**UNIVERSIDAD DISTRITAL  
FRANCISCO JOSÉ DE CALDAS**

**Ref. RESPUESTAS OBSERVACIONES Y SUBSANES A LA EVALUACION INICIAL  
Convocatoria Pública No. 8 de 2018**

**UNIVERSIDAD DISTRITAL FRANCISCO JOSE DE CALDAS  
CONVOCATORIA PUBLICA 008 DE 2018**

**CONSOLIDADO DE RESPUESTAS A OBSERVACIONES A LA EVALUACION INICIAL**

#### P6245/P6255 - Flow channel

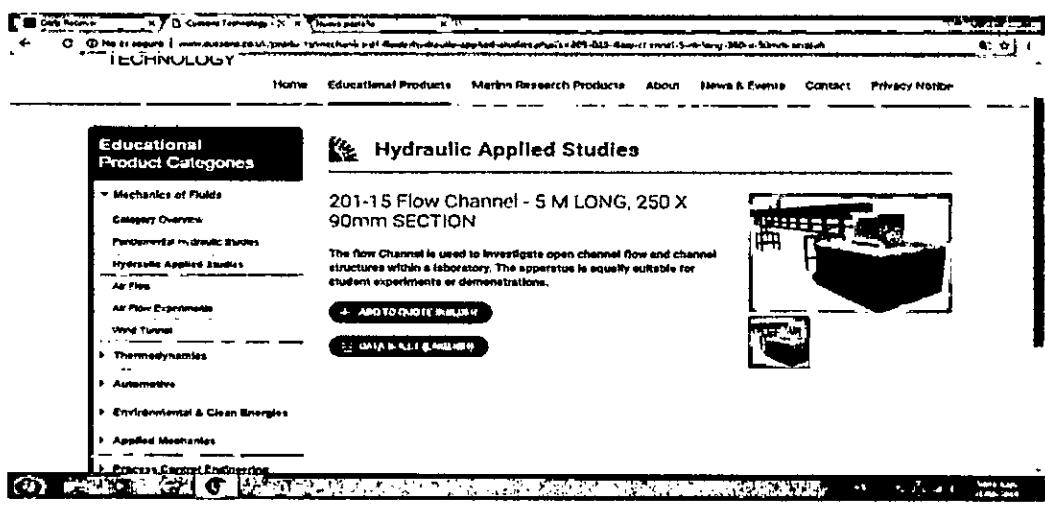
*La información entregada por el oferente ICL, no es coherente, ya que en la "casilla referencia", NO citan las referencias de los accesorios del canal que entregara ICL a la Universidad si llegase a resultar favorecida con la adjudicación, ya que como claramente se describe en la ficha técnica del ítem en mención, los accesorios son "adicionales" y no "incluidos" con el canal por default, por lo que no cumplen con los accesorios que el pliego requiere, siendo de cumplimiento obligatorio diligenciar de manera completa el Anexo No. 3, tal como lo indica el mismo pliego:*

*Finalmente, es imposible verificar la información técnica en la página del proveedora (30-08-18), ya que esta información no aparece en la página web de la (empresa CUSSONS TECHNOLOGY), como se observa a continuación:*

Además, la referencia que aparece en la página web del proveedor en canales no corresponde a la misma de la oferta, como se puede observar a continuación.

**RESPUESTA DE LA UNIVERSIDAD:** No se acepta la observación al consultar la página de CUSSONS TECHNOLOGY en el <http://www.cussons.co.uk/products/mechanics-of-fluids/hydraulic-applied-studies.php?s=205-015-flow-channel-5-m-long-250-x-90mm-section> de igual forma el catalogo anexo en el folio 98 de la propuesta se verifico que la referencia se encuentra en el link <http://www.cussons.co.uk/admin/resources/data-sheets/201-15-sp-250-90-issue2-colombiarev1.pdf>. De otra parte el caudal ofrecido se encuentra dentro de la página CUSSONS TECHNOLOGY y en ella se verifica el Datachip en donde se encuentra el canal ofrecido.

*Anexo 3 Especificaciones Técnicas ítem 18 Canal Hidráulico Casilla "Descripción"*

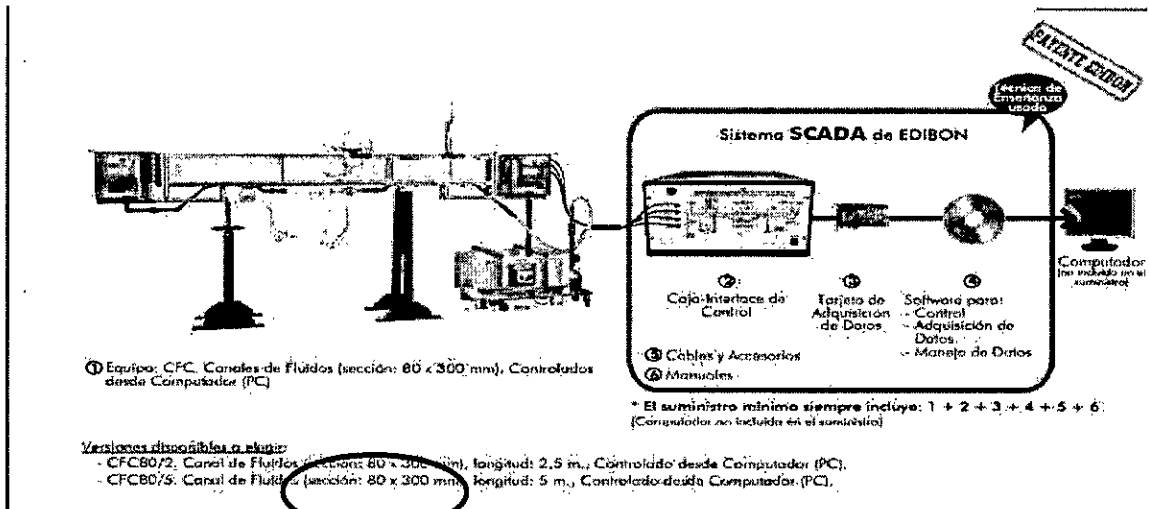
*El equipo ofrecido por la empresa Electroequipos, modelo HM160, es imposible verificar en la ficha técnica que el rodete de la bomba sea en acero inoxidable como lo exige el pliego de condiciones, por lo que se solicita que sea descalificada en el ítem en mención.*

**RESPUESTA DE LA UNIVERSIDAD: No se acepta la observación. En la página 114 del catálogo "hidráulica para ingenieros" suministrado por la empresa Electroequipos reza: " Todos los componentes que entran en contacto con el agua, están hechos de materiales resistentes a la corrosión (acero inoxidable)"**
